N/Réf. : MSJ20101_699_PUN
Gest. : KD/AH
V/Réf. : 2272-0057/13/2022-373PU
NOVA : 04/PFU/1853277
Corr: Sabeha Zerouali
Lejeune Lindsay

MOLENBEEK-SAINT-JEAN. Pont du Jubilé
(= Pont de chemin de fer classé monument)
PERMIS UNIQUE : restauration du pont
Demande de BUP – DPC / BUP – DU du 19/10/2022

Avis conforme de la CRMS

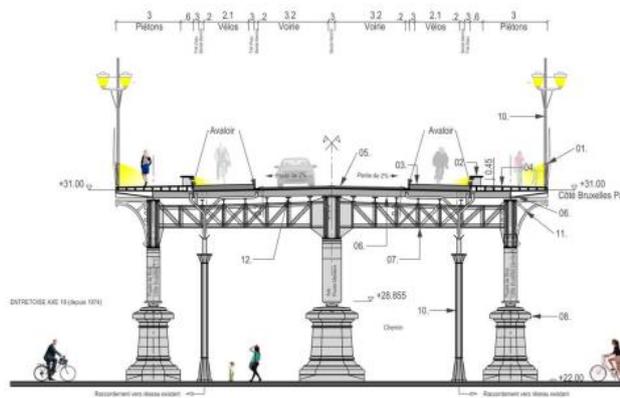
Le projet actuel propose de récolter les écoulements d'eau au moyen de filets d'eau de part et d'autre de la voirie et de les diriger vers les descentes d'eau pluviale existantes qui seront restaurées. Ces gouttières apparentes en fonte descendant du tablier sont en bon état mais nécessitent un nettoyage (graffitis entre autres).

La CRMS de soumettre à l'approbation de la DPC les informations nécessaires sur le nettoyage et la restauration des DEP existantes en fonte, et sur les nouveaux avaloirs car il est indispensable que l'écoulement des eaux pluviales soit fonctionnel pour éviter de futures dégradations comme les actuelles.

Ci-dessus, la situation projetée (extraits du dossier)

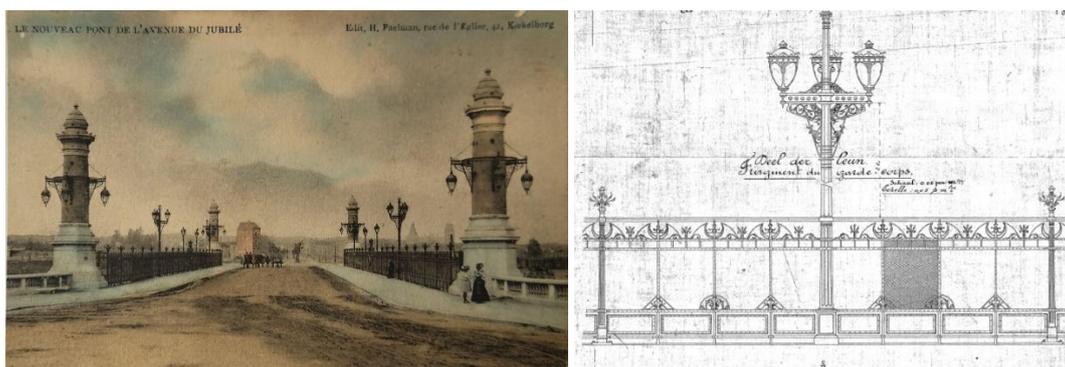
Pour rappel, dans son avis préalable de décembre 2021², la CRMS avait souscrit au principe de renouveler le tablier (déjà maintes fois remplacé) mais était fermement défavorable à la modification projetée de sa forme qui se caractériserait par une largeur plus importante qu'auparavant (en porte-à-faux de part et d'autre des consoles existantes) et variable dans le sens de la longueur résultant en une forme organique en plan. Elle demandait aussi de changer radicalement de concept, en respectant l'esprit de l'arrêté de classement du 19/04/2007 et demandait

- la restitution du pristin état des décors disparus ;
- de présenter un tablier renouvelé dont la forme (en plan et coupe) serait dans la continuité de la structure des éléments d'origine du pont ;
- de revoir le projet d'éclairage ;
- sous réserve des résultats de l'étude stratigraphique, de remettre en peinture la structure métallique du pont selon la teinte historique d'origine ;
- de préciser les modalités de la simplification nécessaire des espaces aux alentours du pont (réorganisation de la signalisation, abribus, etc.).

La CRMS estime que ces nouvelles propositions (point 5) ne sont pas satisfaisantes et réitère sa position défavorable, déjà exprimée à deux reprises, sur ce volet du dossier qui devra être substantiellement revu en conséquence. Le langage architectural contemporain proposé pour l'aménagement de surface, les nouveaux-garde-corps et les luminaires ne valorisent en rien l'identité, l'histoire, la monumentalité, l'architecture, les matériaux du pont ; au contraire, ils le banaliseront et appauvriront considérablement sa valeur patrimoniale.

- une restitution historique des garde-corps en fer forgés ouvragés d'origine sur base des éléments d'archives, dont la hauteur pourrait être revue à la baisse tenant compte du contexte actuel de parc aménagé sous le pont (sa réhabilitation actuelle). Il est en effet à noter que la restitution stricte des garde-corps d'origine est sans doute compromise par le fait que le modèle initial était haut (plus de 2 m) et possédait un treillis métallique continu, car il agissait à l'époque comme une barrière physique et visuelle (les voies de chemin de fer se trouvant en dessous), ce qui rend difficile la perméabilité/visibilité souhaitée aujourd'hui entre le pont et le parc. La Commission demande de se renseigner sur les modèles de grilles utilisées à l'époque dans les environs immédiats du site (certaines sont d'ailleurs démontées et stockées chez le propriétaire privé de Tour & Taxis) et d'étudier les possibilités de récupération et de réutilisation de grilles anciennes, dont le modèle pourrait être semblable à celui du pont du Jubilé (les grilles réalisées pour les chemins de fer, ancienne gare maritime et pont du Jubilé, diffèrent cependant des grilles réalisées pour l'ancien port de Bruxelles).

- une restitution historique des luminaires des voiries et ceux des 4 colonnes d'extrémité en granit sur base des documents d'archives. Le projet d'éclairage global devra être revu en conséquence.

- Les autres éléments mobiliers en voirie tout comme les nouveaux revêtements de sols devront également s'intégrer correctement à l'ensemble du pont en tenant compte d'une philosophie de retour à une situation d'origine et de continuité en admettant bien sûr que les nouvelles mobilités diffèrent de celles historiques du pont. La CRMS insiste pour une approche globale en phase avec le type, la nature, la valeur et la monumentalité de ce chef d'œuvre d'ouvrage d'art.
